**SOLICITATION AMENDMENT
MODIFICATION DE L'INVITATION**

Title - Sujet Office Furniture Transport Canada	
Solicitation No. - N° de l'invitation EZ884-201059/A	Amendment No. - N° modif. 002
Client Reference No. - N° de référence du client EZ884-201059	Date 2019-10-25
GETS Reference No. - N° de référence de SEAG PW-\$VIC-216-7836	
File No. - N° de dossier VIC-9-42137 (216)	CCC No./N° CCC - FMS No./N° VME
Solicitation Closes - L'invitation prend fin at - à 02:00 PM on - le 2019-10-31	Time Zone Fuseau horaire Pacific Daylight Saving Time PDT
F.O.B. - F.A.B. Plant-Usine: <input type="checkbox"/> Destination: <input type="checkbox"/> Other-Autre: <input type="checkbox"/>	
Address Enquiries to: - Adresser toutes questions à: Thorne, Darlene	Buyer Id - Id de l'acheteur vic216
Telephone No. - N° de téléphone (250) 216-3168 ()	FAX No. - N° de FAX () -
Destination - of Goods, Services, and Construction: Destination - des biens, services et construction:

LA MODIFICATION DE SOLLICITATION 002 EST SOULEVÉE AUX RÉPONSES POSTALES AUX DEMANDES (Q&R) ET AUX MODIFICATIONS DE SOLLICITATION COMME SUIV :

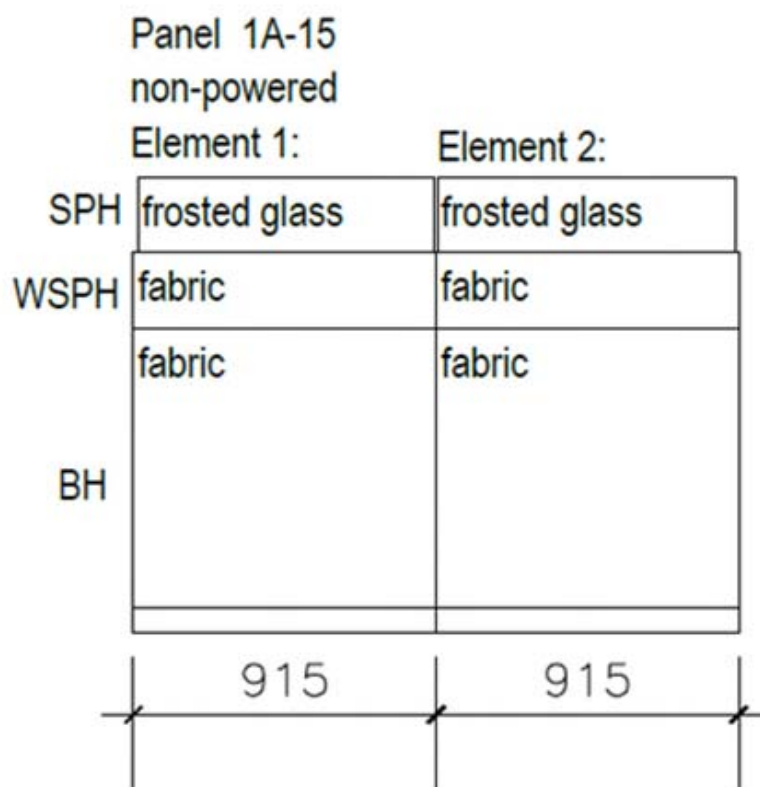
Q12: J'ai une question concernant le panneau 1A-15. La description demande une cloison offrant une intimité en position assise avec vitrage givré pour les éléments supérieurs.

Mais, le dessin demande un élément supérieur en tissu, puis une imposte vitrée pour une hauteur hors tout d'intimité assise.

Voulez-vous que nous proposons un prix pour ce qui est montré dans le dessin, ou ce que vous demandez dans le tableau?

R12 : Veuillez demander au soumissionnaire de proposer un prix pour ce qui figure dans la description du tableau. L'élément supérieur ne doit être que du verre givré.

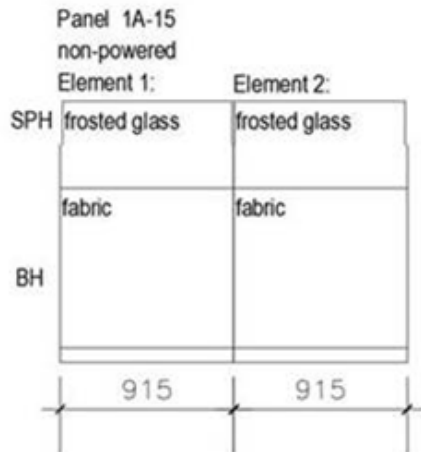
Q13 : 1) Les postes de travail WS1-61, 63, 65, 67 et 69 montrent un panneau 1A-10 pour aller contre le mur extérieur. Je crois que c'est censé être le 1A-11.

R13 : Le soumissionnaire potentiel a raison. WS-61, 63, 65, 67 et 69 devraient être 1A-11.

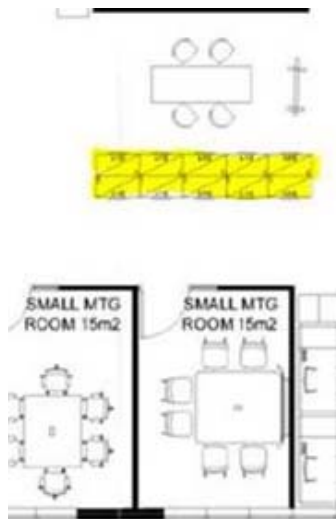
Q16 : Veuillez indiquer l'emplacement de la surface de travail du 1B11-NSA et du banc modulaire réglable en hauteur 2-08NSA.

R16 : 1B-11NSA - Ces surfaces de travail seront placées sur des classeurs relocalisés à trois tiroirs et fixées avec du ruban adhésif double face. L'emplacement se trouve entre l'espace de collaboration et les petites salles de réunion 232 et 233. Veuillez voir la zone surlignée en jaune dans l'image ci-jointe.

Q22: Le panneau 1A-18 demande des rails porte-accessoires pour les éléments supérieurs.

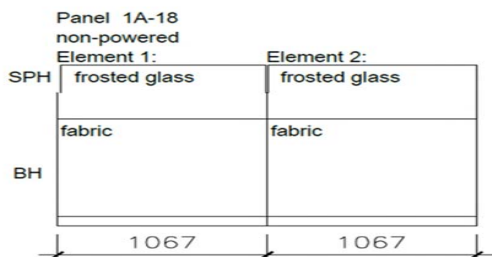
Mais le dessin montre du vitrage

A22: La description dans la liste est exacte. Il y aura des rails accessoires pour l'élément supérieur 1 et l'élément supérieur 2. Le dessin doit indiquer le rail porte-accessoires pour les deux éléments supérieurs, tel qu'illustré sur l'image ci-jointe.
